Mission régionale d'autorité environnementale
Grand Est

**Avis délibéré sur le projet d'ouverture de travaux miniers et
d'exploitation d'une ressource géothermique
à Soultz (67)
porté par le Groupement Européen d'Intérêt Économique (GEIE)
Exploitation Minière de Chaleur (EMC)
et sur la révision allégée du PLU de Soultz-sous-Forêt portée par la
Communauté de communes de l'Outre-Forêt**

n°MRAe 2024APGE43

n°MRAe 2024AGE37

Illustration 2: coupe géologique au droit du site et coupe technique prévisionnelle d'un puits

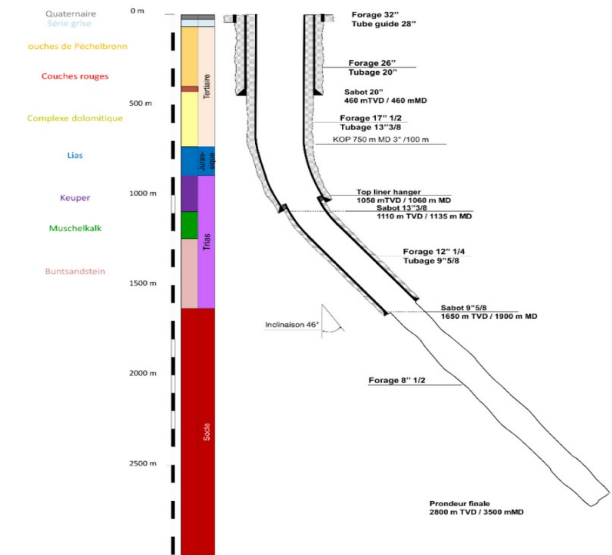
Alors que le pétitionnaire dispose d'informations sur la stratification géologique dans le secteur et au droit de son projet, l'Ae regrette également que le dossier ne présentait aucune coupe géologique au droit du site et ne précisait pas, notamment, la profondeur du réservoir granitique visé par le projet et **recommandait au pétitionnaire de présenter la géologie au droit du site.**

Par les données acquises lors de la réalisation du forage et des investigations menées depuis 2000, la géologie au droit du site est connue du pétitionnaire et est à présent précisée dans le dossier :

- l'aquifère cible est rencontré à partir de 1 650 mètres de profondeur ;
- le puits est tubé jusqu'à cet aquifère pour éviter toute entrée d'eau d'autres formations géologiques traversées ;
- **la profondeur maximale des puits sera de 3 500 mètres afin de ne pas atteindre la zone sismogène de la croûte terrestre (à partir de 4 000 mètres en Alsace).**

Illustration 3: comparaison des émissions GES en gCO₂eq/kWh du projet (3 scénarios) et d'autres modes de production énergétique (pour le scénario 2, il convient d'ajouter les émissions « 50 % électricité » et « 50 % chaleur »)

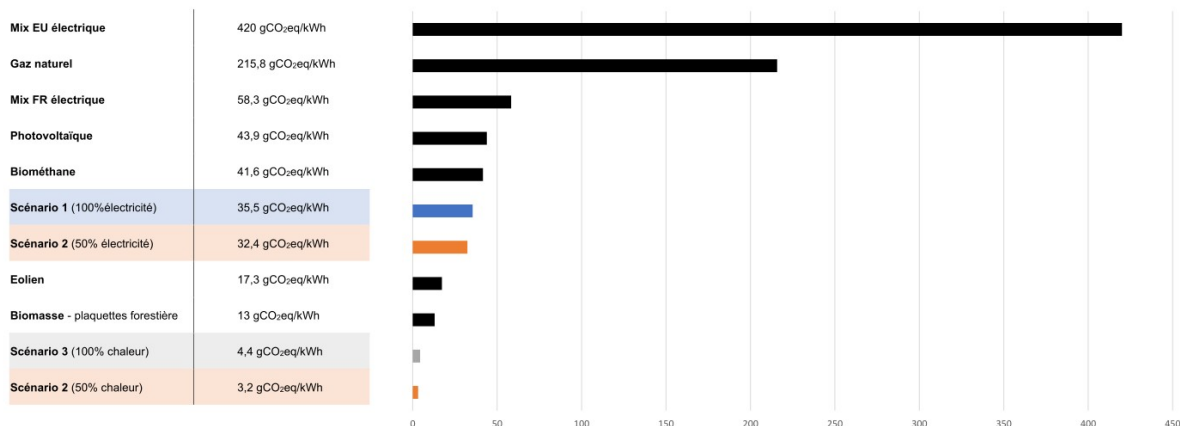
Si le projet a un impact positif indéniable en matière de gaz à effet de serre, l'Ae relève toutefois que la comparaison avec le mix énergétique européen est réalisée par ÉS du fait de la proximité du projet avec 2 centrales thermiques à charbon (Saint-Avold en France et Karlsruhe en Allemagne). La comparaison a toute son importance compte tenu du changement climatique mondial et ne saurait donc pas se résumer à une proximité géographique.

En réponse à la recommandation de l'Ae, ÉS présente une analyse des émissions de gaz à effet de serre comparant le positionnement de son projet sur 3 scénarios (production de 100 % d'électricité, production 50 % électricité/50 % chaleur et production de 100 % de chaleur) par rapport aux émissions de gaz à effet de serre du mix énergétique européen, mix énergétique français et des modes de production gaz, photovoltaïque, éolien, biométhane et biomasse (plaquettes forestières).

Les émissions du projet sur sa durée de vie sont également mises en regard du mix français et du mix européen pour une production énergétique équivalente : le projet permet l'évitement d'émissions de GES compris entre 15 et près de 1 300 tonnes de CO₂eq si l'installation produit seulement de la chaleur ou seulement de l'électricité.

Illustration 4: Cartographie des réseaux sismologiques et géodésiques existants

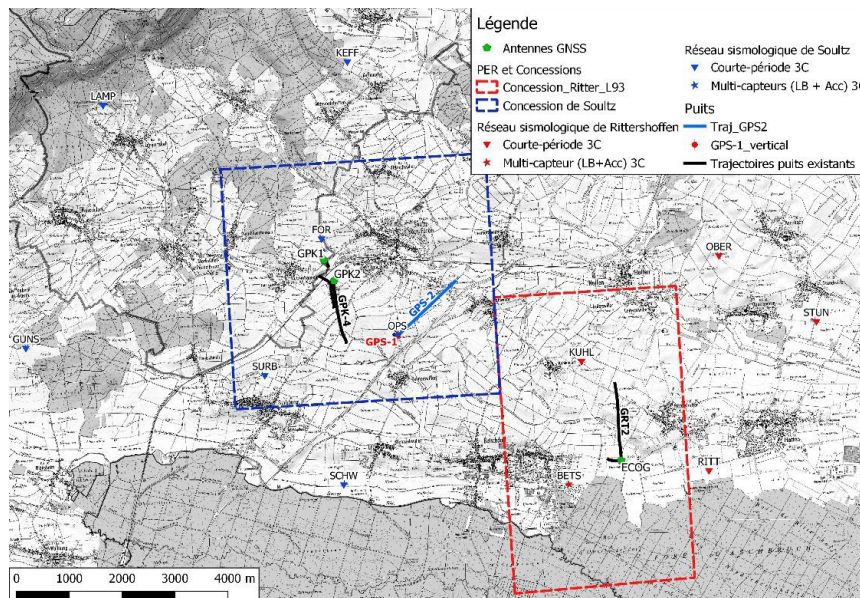
- la limitation du volume injecté par rapport au volume produit. Or le dossier indique que le volume injecté sera identique au volume produit ;
- la mise en œuvre de bonnes pratiques telles la limitation des changements brusques de pression, la réalisation de tests... ;
- le déploiement d'un réseau de surveillance sans que sa densification par rapport aux ouvrages actuels n'apparaisse sur la carte de localisation des points de mesure ;
- la surveillance sismologique en phase d'exploitation du doublet géothermique (puits de pompage et puits de réinjection) par le réseau sismologique et géodésique existant¹⁸ ; l'Ae s'est donc interrogée sur la densification effective du réseau pourtant annoncée par le pétitionnaire.
